Oggetto: Procedimento autorizzatorio unico di VIA relativo al progetto denominato: “Lavori finalizzati alla difesa, salvaguardia e fruibilità della zona Nord di Lido di Dante” presentato da Comune di Ravenna, localizzato a Lido di Dante nel Comune di Ravenna (RA). Comunicazione ai sensi dell’art. 18 della L.R. 04/2018.
Osservazioni Unità Monitoraggio Costiero e Supporto alla Gestione della Costa - Arpae - SIMC

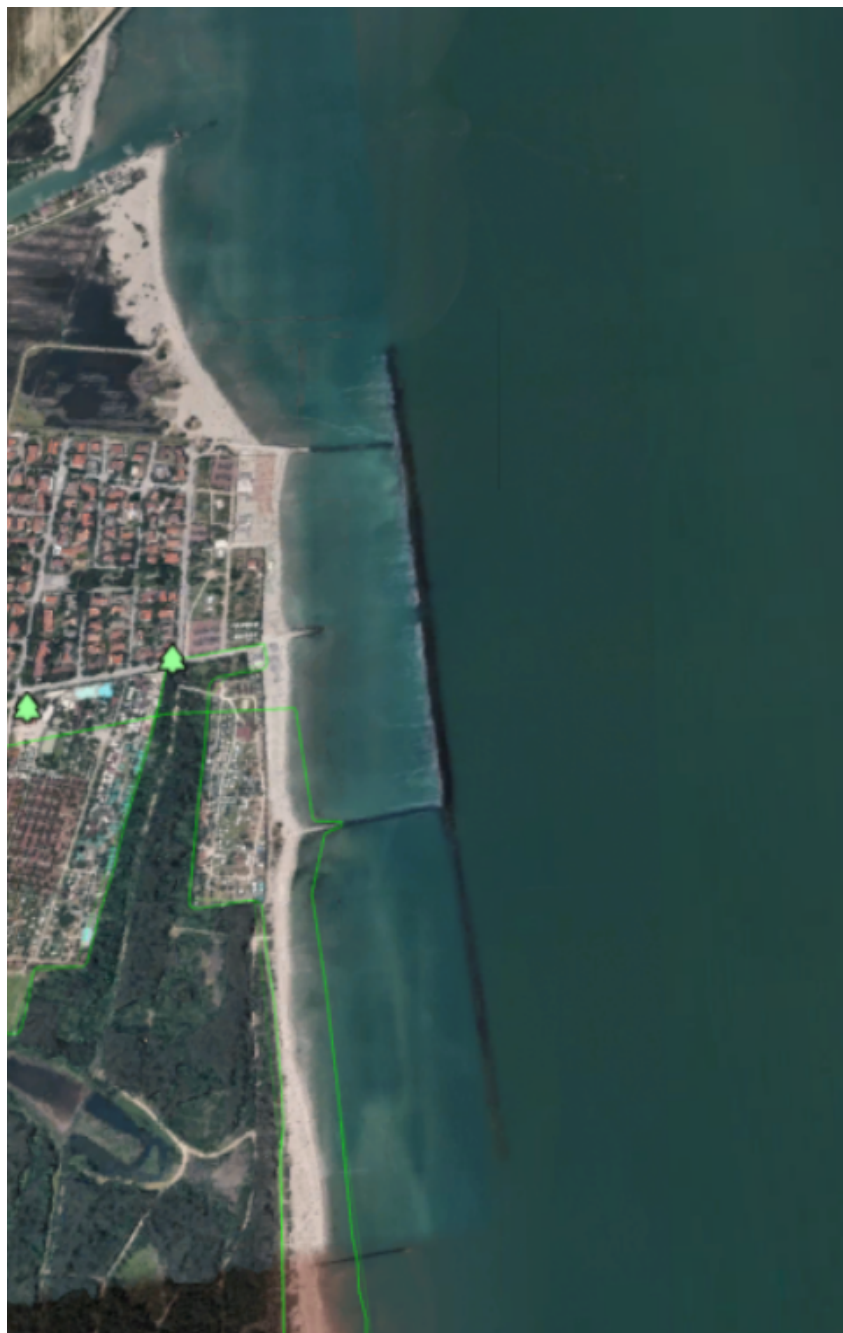
- il paraggio a sud di Foce Fiumi Uniti è caratterizzato da un trasporto solido lungo costa diretto prevalentemente verso sud, individuato anche dalla morfologia della spiaggia che tende a presentare accumuli a ridosso del pennello nord del sistema opere di difesa di Lido di Dante, e erosione sottoflutto al pennello in roccia posto più sud (immagine che segue, tratta da Google Earth 3 Aprile 2020);
